نظر به انتشار پیشنویس ویرایش پنجم استاندارد ۲۸۰۰ و ارائه اینجانب در مورخ ۱۴۰۴/۱/۱۷، در زیر موارد ارسالی اینجانب در خصوص فصول اول و سوم پیشنویس اولیه (نسخه اسفند ۱۴۰۱) ویرایش پنجم که قبلا برای کمیته محترم تدوین ارسال شده بود تقدیم می نماید.

### الف - موارد مربوط به فصل اول:

#### موارد مربوط به فصل سوم:

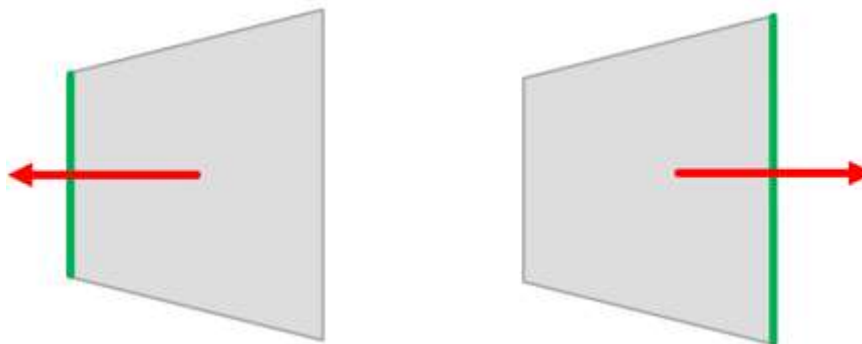
۱۲- صفحه ۴۸ بند ب در خصوص عدم جداسازی لرزه ای پله ها در صورت مدلسازی راهپله ها از آنجا که جزئیات

شکلپذیری برای تحمل تغییرشکل‌های فرا ارتجاعي برای این نوع اتصال ارائه نشده است، لذا باید ارتجاعي مانده و

حداقل مقاومت لازم برای این اعضا مطابق ASCE7-2022 13.5.10 باید برای  $\Omega$  برابر نیروی زلزله تجهیز

**EXCEPTION:** If sliding or ductile connections are not provided to accommodate seismic relative displacements, the stiffness and strength of the stair or ramp structure shall be included in the building structural model of Section 12.7.3, and the stair shall be designed with  $\Omega_0$  corresponding to the SFRS but not less than 2-1/2.

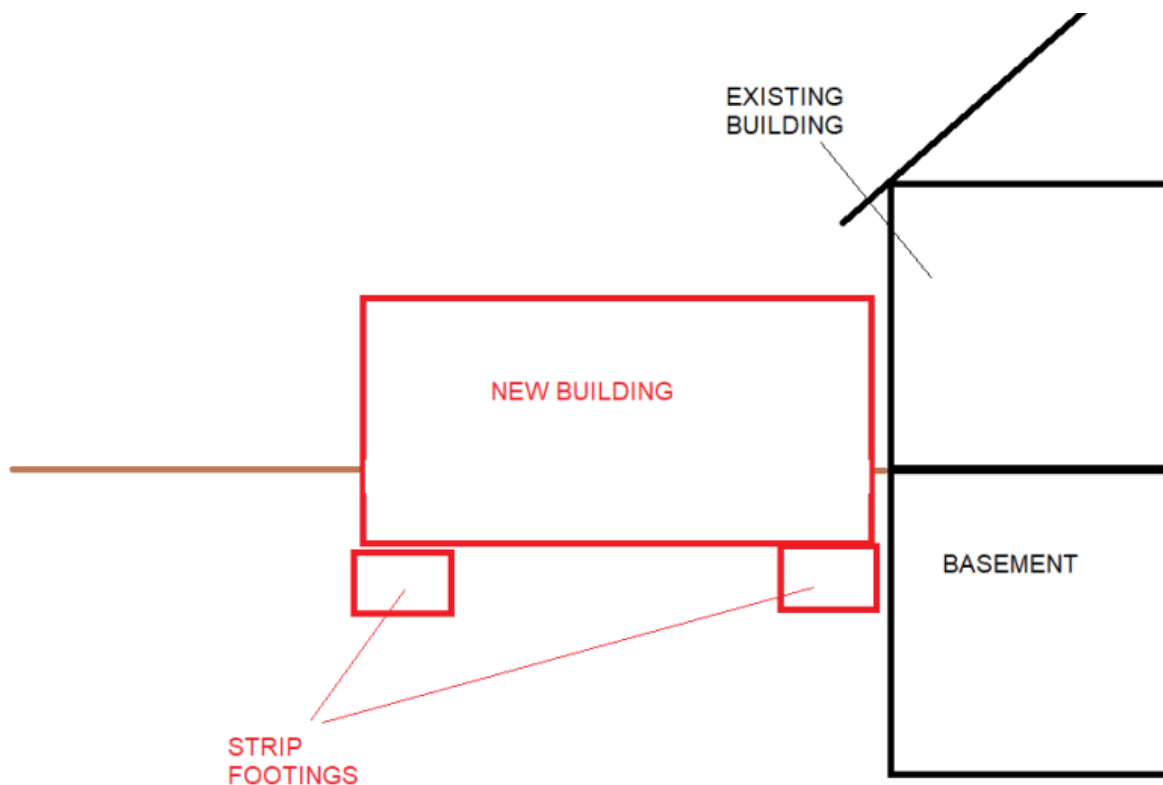
۱۳- صفحه ۵۲ بند ۳-۹-۳-۱ بند ب، اجرای دیوار حائل در کل محیط ساختمان الزامی نیست و کاملا وابسته به

پلان است، به شکل زیر دقت نمایید:

هر دو پلان دورتا دور و به غیر از قسمتهای پر رنگ شده و نمایش داده شده با فلش، دارای دیوارحائل و خاک

متراکم است، سازه سمت راست می تواند به سمت راست از پلان خارج شده لذا اجرای دیوار حائل در لبه راستی

برای عدم ارتعاش الزامی است اما برای سازه سمت چپ (برای ارتعاش به چپ) به علت شکل پلان نیازی به این کار نیست.

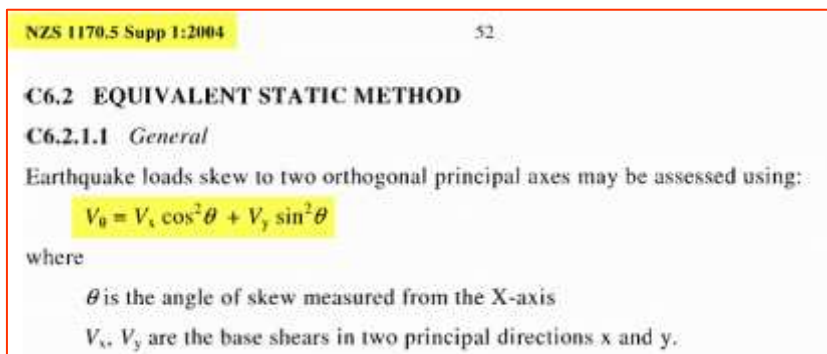
۱۸- صفحه ۶۱ بند ۳-۱۰-۱-۴-۱ و موازی آن بند ۳-۶-۲ در صورت اعمال زاویه ای نیروی زلزله برش پایه چگونه حساب می شود؟ بویژه در مقیاس کردن نیروی زلزله ناشی از تحلیل دینامیکی طیفی زاویه ای، برش معادل استاتیکی برای همپایه سازی در زاویه مورد نظر چقدر است؟ اگر برشهای پایه استاتیکی دو راستای اصلی متفاوت باشند چگونه؟ پیشنهاد اینجانب استفاده از رابطه آیین نامه نیوزیلند است:
